监 理 通 知 单

工程名称: 通威“渔光一体”唐山丰南 100MW (黑沿子一期) 光伏发电项目

编号: JXM7-JLT01-021

事由: 关于箱变低压侧电缆接线存在质量问题事宜。

附相关照片

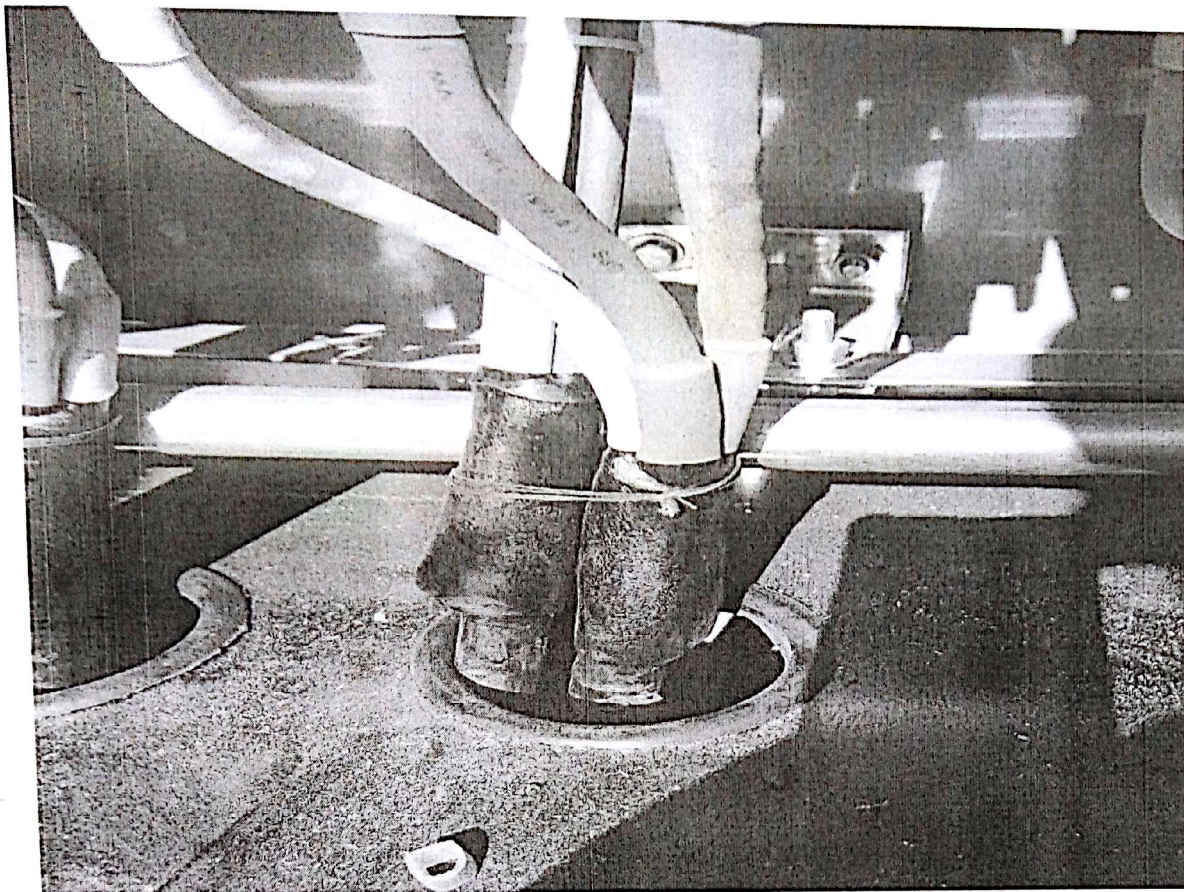
于 2017 年 3 月 11 日下午, 我方监理部发现 2#池塘 19#箱变低压侧 3×50 电缆终端电缆头制作、接线不符合《SGBZ-0607 低压电缆头制作安装施工工艺标准》、《GB50303-2015 建筑电气工程施工质量验收规范》

- 1、三芯指套外端口没有缠紧、三芯指套烧伤;
- 2、绝缘护套烧伤、机械损伤、加热收缩时产生褶皱;
- 3、电缆卡固不正, 与断路器联接电缆扭拧交叉、排列不整齐, 存在单相电缆过长、不正、不直现象;

现我监理方要求就以上存在的箱变低压侧电缆接线质量问题, 严格按照相关规范要求进行闭环整改, 同时望贵公司加强电缆接线质量管理, 避免类似现象发生。

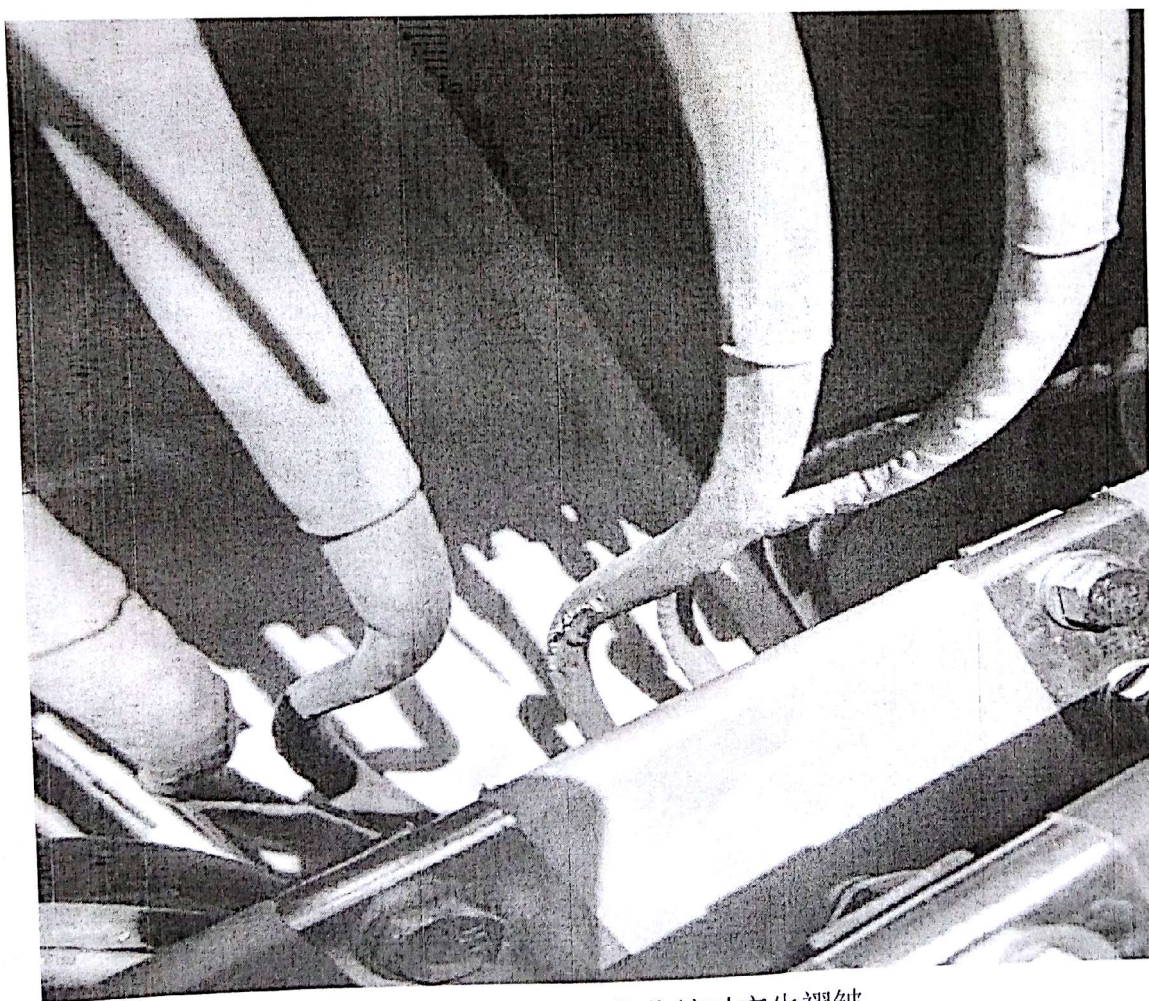
三芯指套外端口没有缠紧、三芯指套烧伤

绝缘护套烧伤、加热收缩时产生褶皱
